## Notitie

betreft: Weena Centrum 3 Rotterdam  
datum: 26 februari 2020  
referentie: TV/FrP//G 18255-34-NO  
van: [REDACTED]  
aan:

### 1 Inleiding

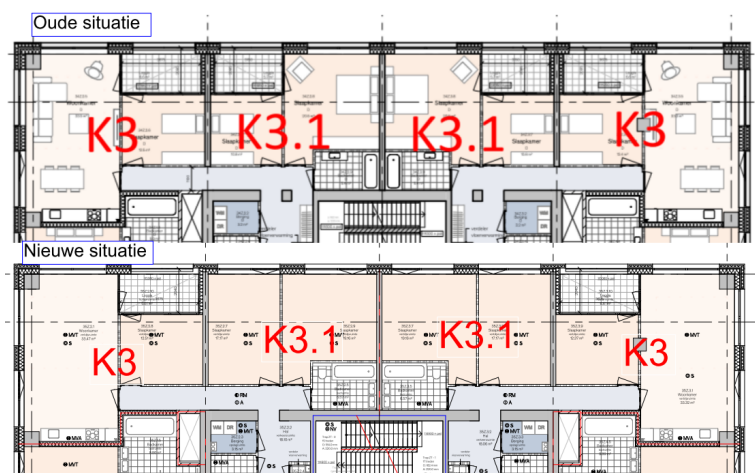
1. Extra te openen delen in de westgevel woningen
2. Extra te openen delen in de oostgevel woningen
3. Extra te openen delen in de zuidgevel
4. Een aantal ramen was eerst alleen kiepraam en nu draaikiep
5. Een aantal ramen was eerst alleen draairaam en nu draaikiep
6. Vervallen loggia's aan westgevel 32<sup>e</sup> t/m 35<sup>e</sup> verdieping, zie figuur hieronder.

6: daglichttoetreding wordt beter door vervallen loggia's dus voldoet

6: Door het vervallen van de loggia's wordt het verblijfsgebied groter en is de spuiventilatie opnieuw berekend, zie hieronder. Hieruit volgt dat wordt voldaan.
